**Avis de la mission régionale d'autorité environnementale
sur un projet de centrale hydroélectrique de Gaillardou à
Mazamet (81)**

N°Saisine : 2022-011296

N°MRAe : 2023APO24

Avis émis le 9 février 2023

Figure 2 : localisation des barrages hydroélectrique sur l'Arnette (source :étude d'impact)

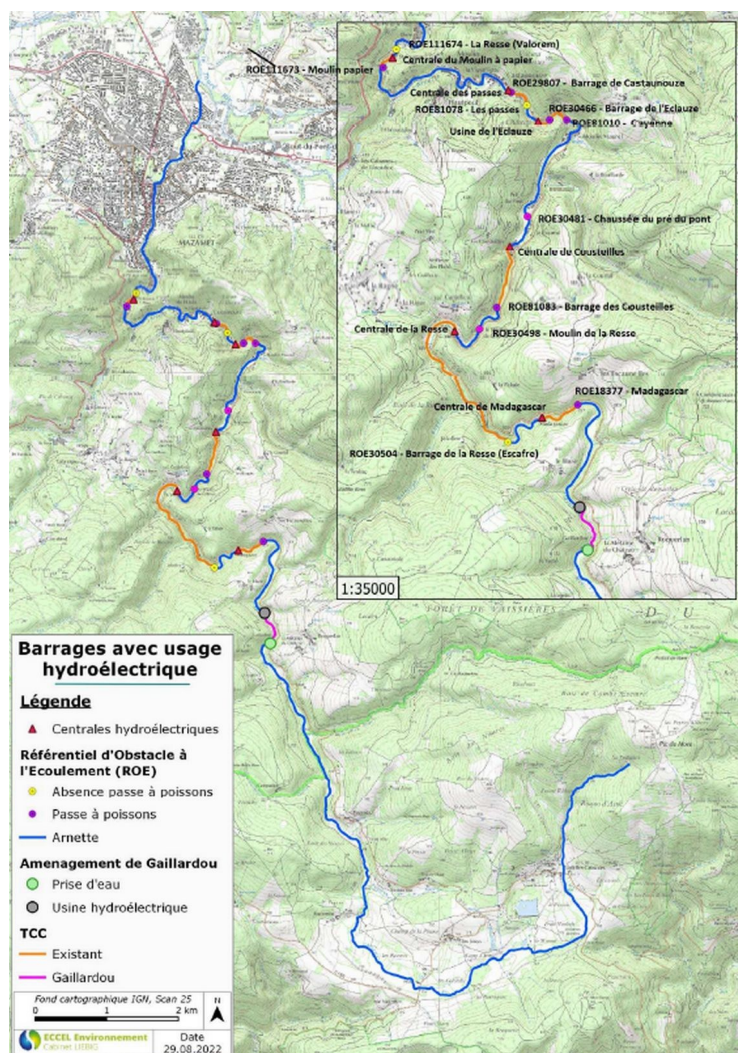
Le cours d'eau Arnette est marqué par la présence de nombreuses usines hydroélectriques et de nombreux obstacles à la continuité (cf figure 2 ci-dessous). Le dossier mentionne également deux projets en cours de réalisation : la création du barrage de Castanouze et la rénovation de l'usine de Madagascar. L'étude d'impact mentionne que ces travaux devaient démarrer en 2022,.

Une analyse des effets cumulés avec d'autres projets est incluse dans l'étude d'impact (partie 5 à partir de la page 181). Les travaux au niveau de l'usine de Gaillardou sont prévus en 2023. Le dossier conclut à une absence d'impact cumulé, en phase travaux, avec les deux projets en cours de réalisation. En phase exploitation, compte tenu de l'existence du seuil de Gaillardou et des travaux incluant les ouvrages de rétablissement des continuités écologiques, le dossier conclut à des impacts cumulés faibles.

La MRAe note que seuls les impacts cumulés concernant la continuité écologique ont été étudiés. L'analyse ne prend pas en compte :

- les destructions d'habitats de la Truite fario dues aux réductions de débits ;
- les impacts sur le risque inondation ;
- les impacts cumulés amont-aval sur les débits liés au fonctionnement désynchronisé d'un chapelet de centrales hydroélectriques dotées de retenues même modestes.

La MRAe relève que compte tenu du fait que le fonctionnement hydraulique de l'ensemble des centrales ne relève pas d'une gestion concertée, l'impact global sur l'hydrosystème est d'autant plus fort.

La MRAe recommande de compléter l'analyse des impacts cumulés par une étude des incidences cumulées liées à la destruction d'habitats aquatiques accessibles à la Truite fario, sur l'aggravation du risque inondation, la fonctionnalité globale de l'hydrosystème et sur les variations aléatoires des débits résultant du fonctionnement désynchronisé de l'ensemble des usines hydroélectriques sur le cours d'eau, et d'en tirer les conséquences en termes de fonctionnement.
